RESPUESTAS A OBSERVACIONES REALIZADAS POR LOS USUARIOS E INSTITUCIONES INTERESADAS INSCRITAS EN EL REGISTRO DE PARTICIPACIÓN CIDADANA AL INFORME TÉCNICO PRELIMINAR DE EXPANSIÓN ANUAL DE TRANSMISIÓN AÑO 2020, APROBADO MEDIANTE RESOLUCIÓN CNE N° 33 DEL 29 DE ENERO DE 2021.

Figura 1: Costos de inversión de centrales CSP para 14 horas de duración.

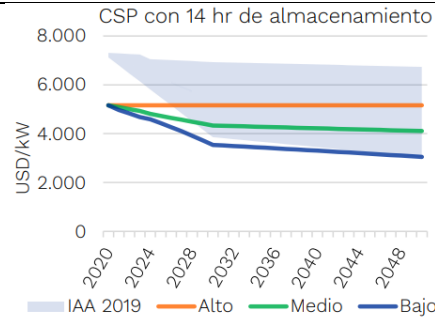
Dado que el objetivo de la planificación de la generación es determinar el equilibrio competitivo de los agentes (que con información perfecta es equivalente al ejercicio de minimización de costos de operación e inversión), es de vital importancia chequear que las tecnologías seleccionadas sean capaces de obtener beneficios de sus proyectos en base a las condiciones futuras. Si el caso fuera el contrario, tales agentes no entrarían al mercado por no percibir beneficios suficientes.

sentido, la incorporación de centrales tanto CSP como otras tecnologías, responde a dicho proceso de optimización y no a una eventual incorporación arbitraria, de modo que no viene al caso requerir una justificación matemática para explicar el resultado obtenido. De todas maneras, es del caso señalar que la modelación de las centrales de tecnología CSP en el software utilizado para determinar el plan de obras de generación preliminar (Ameba, en este caso), considera la optimización de la
